OGGETTO **Presentazione osservazione.**

Progetto: Progetto del parco eolico denominato "IMPERIA Monti Moro e Guardiabella" della potenza complessiva di 198,4 MW da realizzare nei Comuni di Aurigo, Borgomaro, Castellaro, Cipressa, Dolcedo, Pietrabruna, Pieve di Teco, Prelà, Rezzo con strada di accesso in San Lorenzo al Mare e Costarainera (IM).

Procedura: Valutazione Impatto Ambientale (PNIEC-PNRR)

Codice Procedura: 12674

Immagine dall'elaborato di progetto

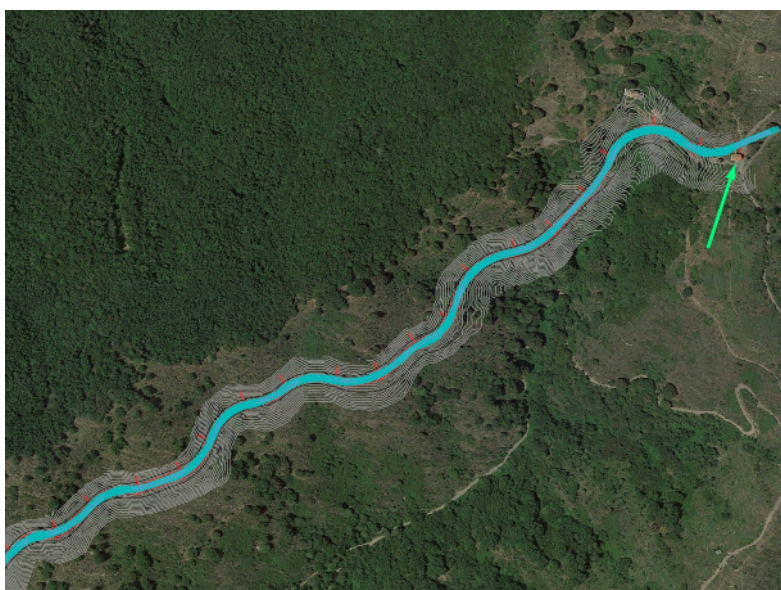
Dal documento che descrive l'ingombro della strada di servizio fra l'aerogeneratore 22 e il 24,

file 22109-EO-DE-CI-D-05-0062-A-Strada da turbina 22 a turbina 24-planimetria ingombro mezzo-signed.pdf

emerge che detta strada, nella quale sono previsti migliaia di transiti di mezzi pesanti, sarà adiacente all'oratorio di San Salvatore, bene sottoposto a vincolo architettonico (art. 12 del Dlgs.42/2004). Evidentemente un così gran numero di transiti a distanza minima dall'oratorio non potrà che arrecare danno all'edificio e pertanto contrasta ad esempio con l'art. 20 comma 1 di detta legge “*I beni culturali non possono essere distrutti, deteriorati, danneggiati [...]*” .

L'aerogeneratore più vicino, inoltre, è previsto a soli 240 metri di distanza dal bene tutelato.
